Европейская экономическая комиссия**Комитет по внутреннему транспорту****Рабочая группа по перевозкам скоропортящихся
пищевых продуктов****Семидесятая сессия**

**Предложения по поправкам к СПС: Предложения,
по которым еще не приняты решения****Справочник СПС****Толкование метода измерения площади наружной
поверхности стенок автомобилей-фургонов без окон
в грузовом отсеке****Представлено Соединенным Королевством****I. Введение**

Рис. 1

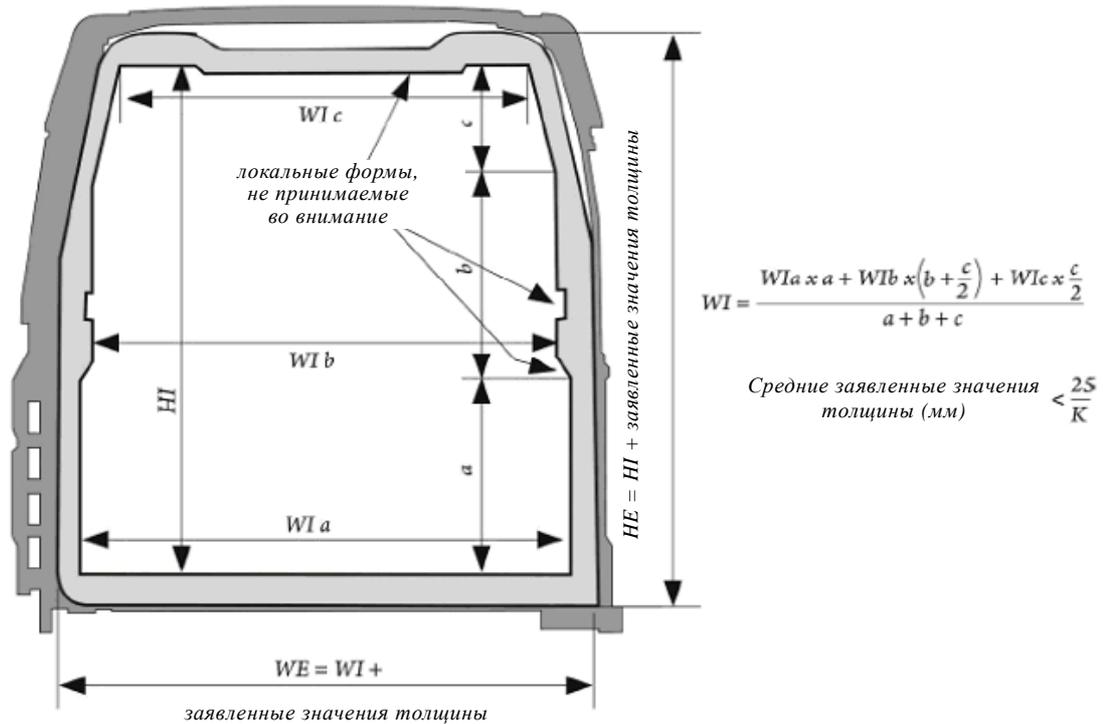
Метод В. Изготовитель предоставляет чертежи, и компетентные органы используют расчеты в соответствии со схемами и формулами, приведенными в Справочнике СПС (с учетом рис. 1, 2 или 3, а также рис. 4 и 5).

VI. Использование рисунков 1, 4 и 5

Рис. 2

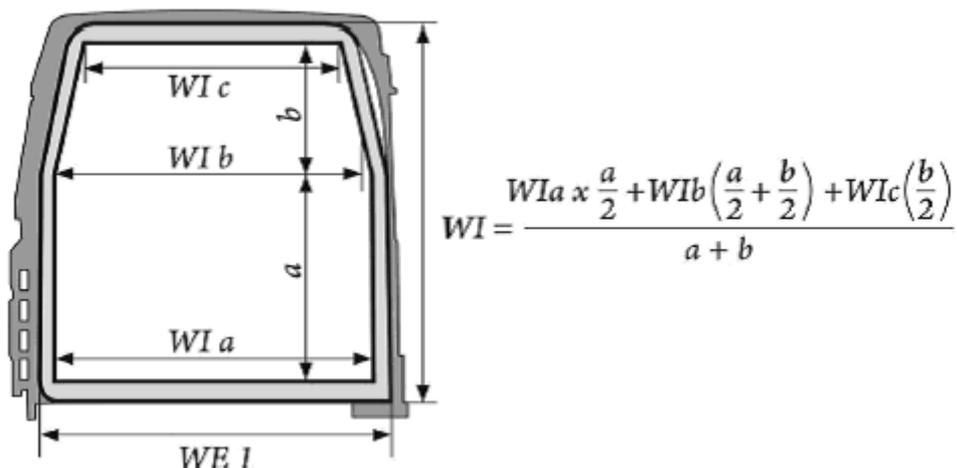
VII. Использование рисунков 2, 4 и 5

Рис. 3

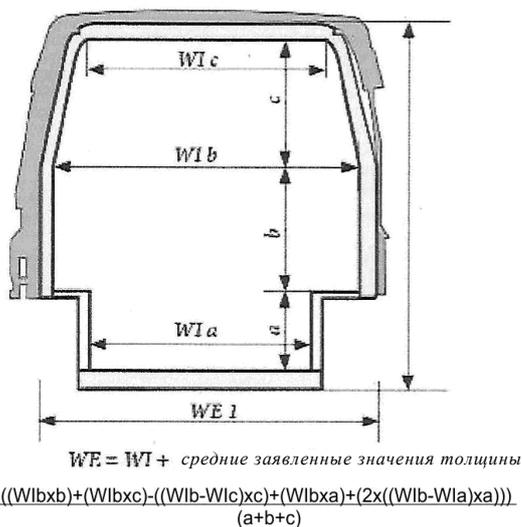
VIII. Использование рисунков 3, 4 и 5

Рис. 4

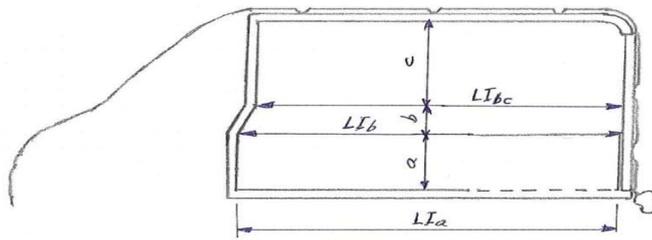
$$LI = \frac{(LLa \times a) + (LIb + LIc) / 2 \times b + (LIc \times c)}{(a + b + c)}$$

Рис. 5

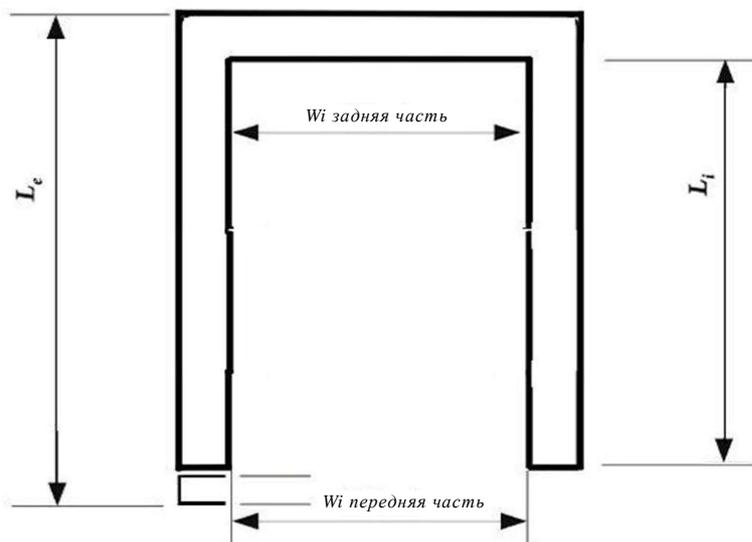
$$Wi = \frac{(Wi \text{ задняя часть} + Wi \text{ передняя часть})}{2}$$
